Nota Prot. n. 0489379/22 del 16.11.2022

OGGETTO: **TERRAVERDE ENERGY S.r.l.** - Istanza di Rinnovo della D.D. n. DR4/27 del 02.03.2012 e D.D. n. DPC026/156 del 08.06.2018 e s.m.i., per la gestione di un Impianto di Recupero di Rifiuti speciali non pericolosi. Codice SGRB-AU-PE-021. Convocazione Conferenza di Servizi artt. 14, 14-bis comma 7 e 14 ter della L. 241/1990 e s.m.i. in forma simultanea ed in modalità sincrona.
RICHIESTA CHIARIMENTI SULLA DOCUMENTAZIONE INTEGRATIVA

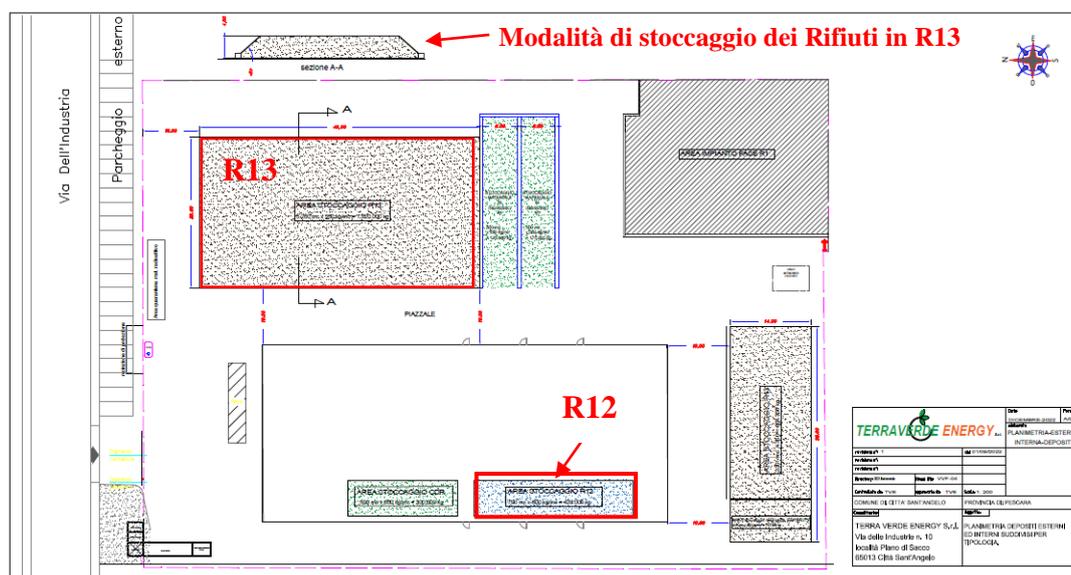
La Ditta, nello specifico, può effettuare la **miscelazione dei Rifiuti** con l'operazione R12 "Scambio di rifiuti per sottoporli a una delle operazioni indicate da R1 a R11" **solo all'interno del Capannone** come evidenziato dal seguente Elaborato Planimetrico (Allegato 2b):

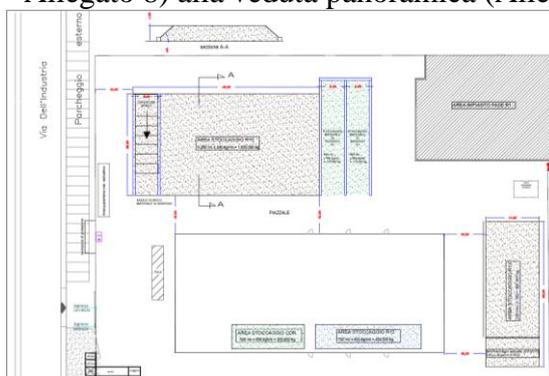
Tale motivazione risulta inaccettabile in quanto la mancata possibilità di poter tenere separati i singoli codici CER, nell’Area di Messa in Riserva, non preclude la possibilità di una loro miscelazione, né garantisce la tracciabilità dei singoli Rifiuti stessi.

Un qualsiasi Ente di Controllo, deve poter **verificare visivamente e amministrativamente il singolo rifiuto** nella fase di Messa in Riserva. Nel caso specifico, come illustrato dalla seguente veduta panoramica prodotta dalla Ditta, risulta impossibile, nell'ambito della commistione di Rifiuti presenti nell'Area R13, verificare la tracciabilità del singolo Rifiuto.

Per quanto sopra, la Ditta è tenuta a definire, per ogni SINGOLO Codice EER in ingresso all'Impianto, l'estensione e l'ubicazione dell'Area prestabilita per la propria Messa in Riserva (R13) e la modalità di stoccaggio.

Deve essere, quindi, riprodotta dall'Impresa, una nuova Planimetria, in versione revisionata, dove le singole aree di Messa in Riserva, dei SINGOLI rifiuti conferiti all'Impianto, devono essere individuate, separate e distinte.

Sovrapposizione e comparazione della Planimetria raffigurante le Aree di Stoccaggio con la Ripresa Panoramica
 (Allegato 11 – Allegato 1)

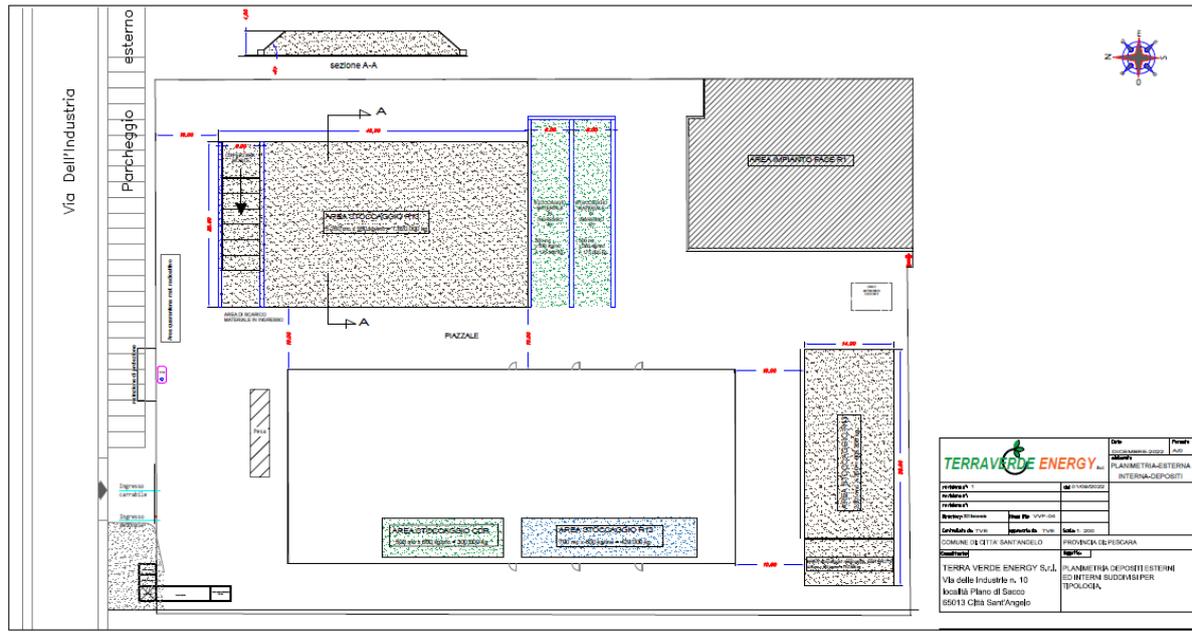
Da tale Elaborazione, si evidenzia, in particolare, come le Aree occupate dalle Operazioni di Recupero R13 ed R1 non hanno una corrispondenza Planimetrica.

Per quanto concerne l'Area adibita all'Attività di Recupero R1, si evidenzia, altresì, che il setto separatore raffigurato in Planimetria non trova riscontro nello Stato di fatto.

Qualora l'intera Area dedicata ad R1 sia stata unificata, si chiede alla Ditta di dare chiarimenti e/o aggiornamenti in merito.

**Sovrapposizione e comparazione della Planimetria raffigurante la canalizzazione delle Acque
con la Ripresa Panoramica
(Allegato 8 – Allegato 1)**

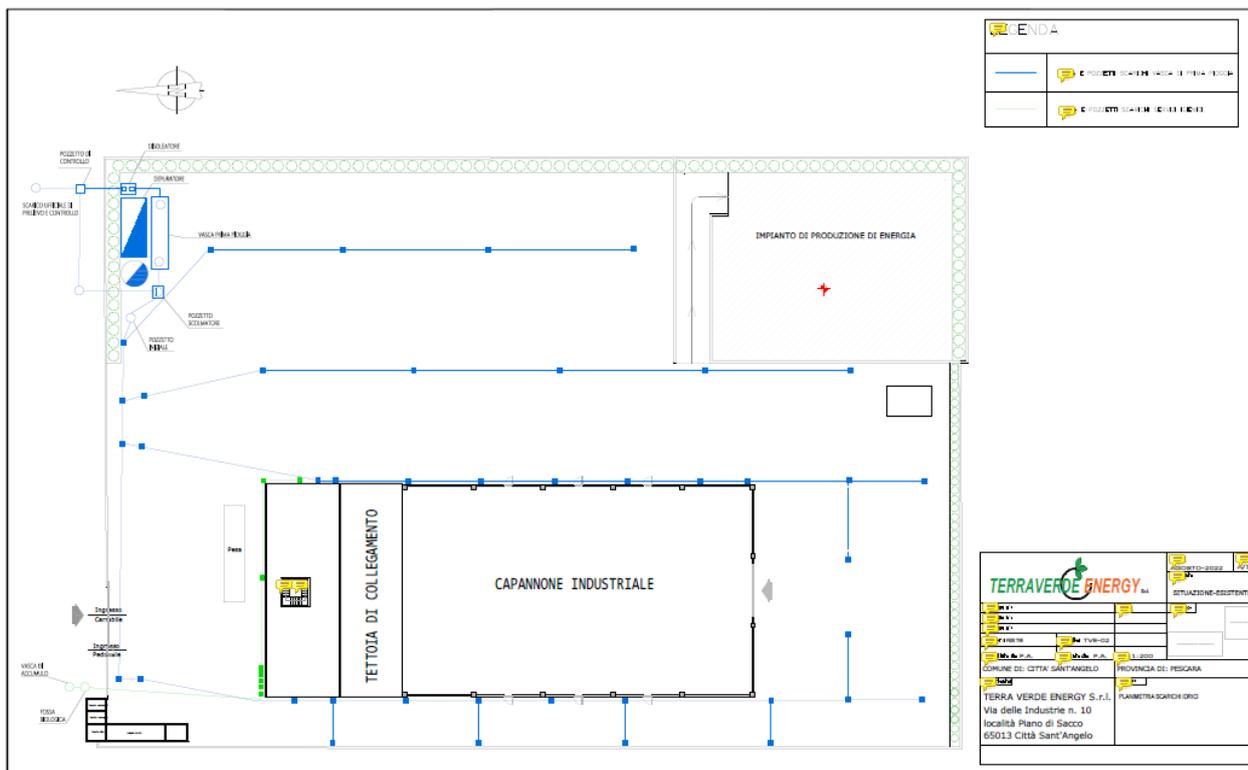
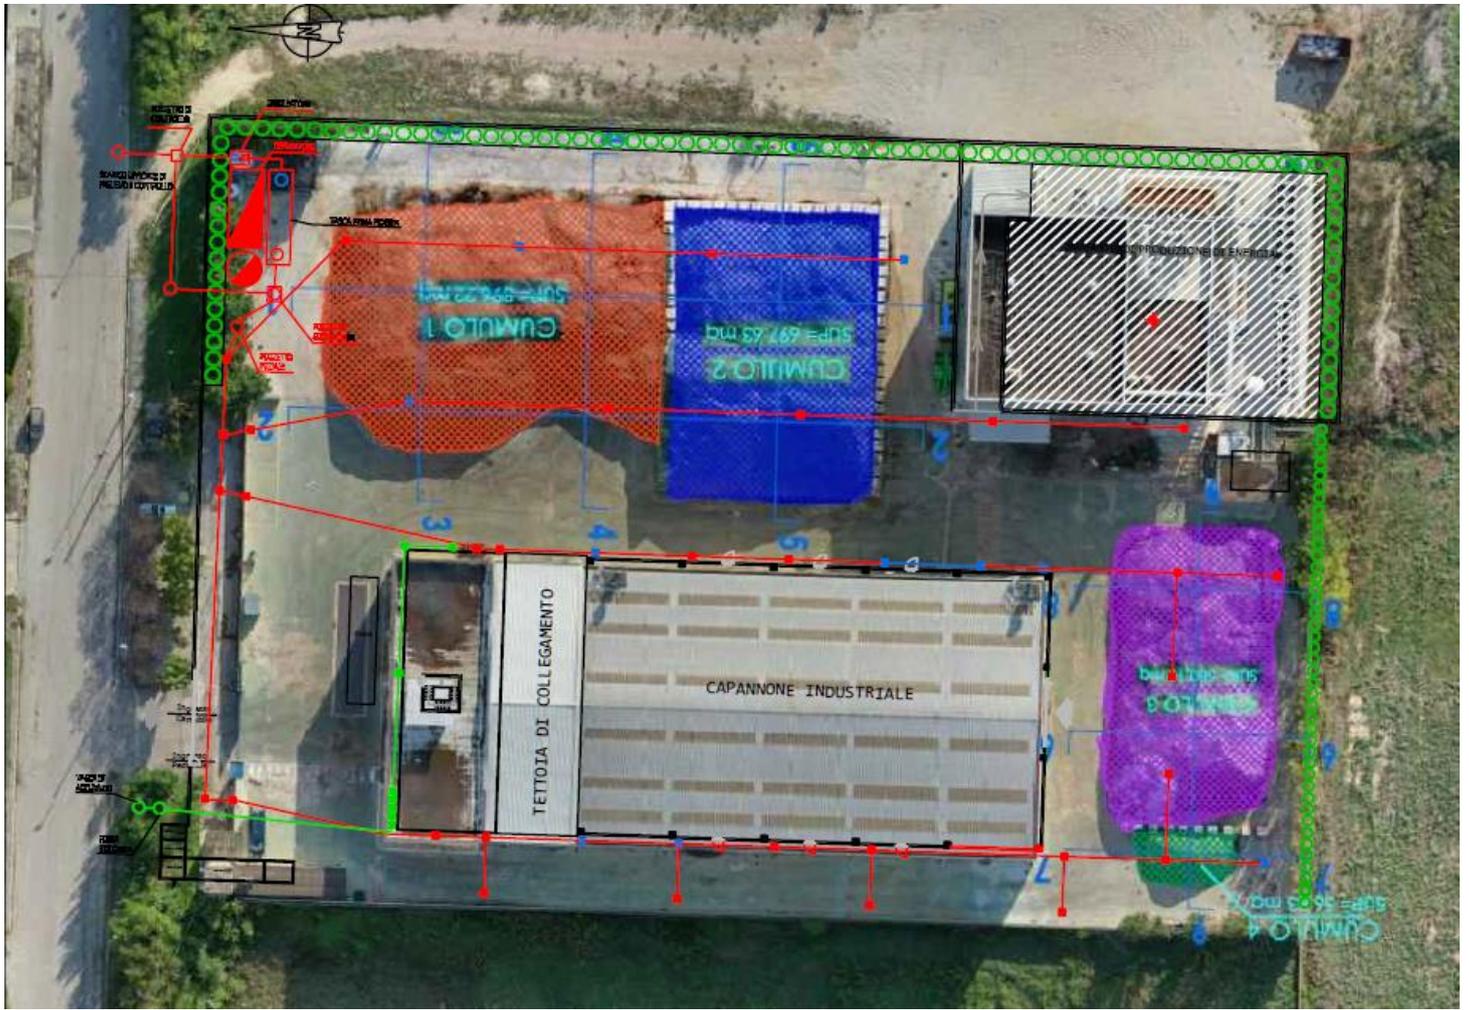
Da tale Elaborazione, si evidenzia, in particolare, come le caditoie delle acque di piazzale, siano coperte dai cumuli di rifiuti.

In materia, si precisa subito che le Acque di seconda pioggia in by-pass, contrariamente a quanto indicato dalla Planimetria (Allegato 8), non possono intercettare il pozzetto di campionamento delle acque di prima pioggia depurate.

La rete di canalizzazione delle acque meteoriche e di dilavamento del piazzale deve essere assolutamente ripristinata “in toto” come da progetto approvato.

Alla luce di quanto sopra comparato, illustrato e detto, la Ditta deve adeguare lo Stato di fatto al Progetto approvato in essere per poi darne evidenza tramite una veduta panoramica aggiornata.
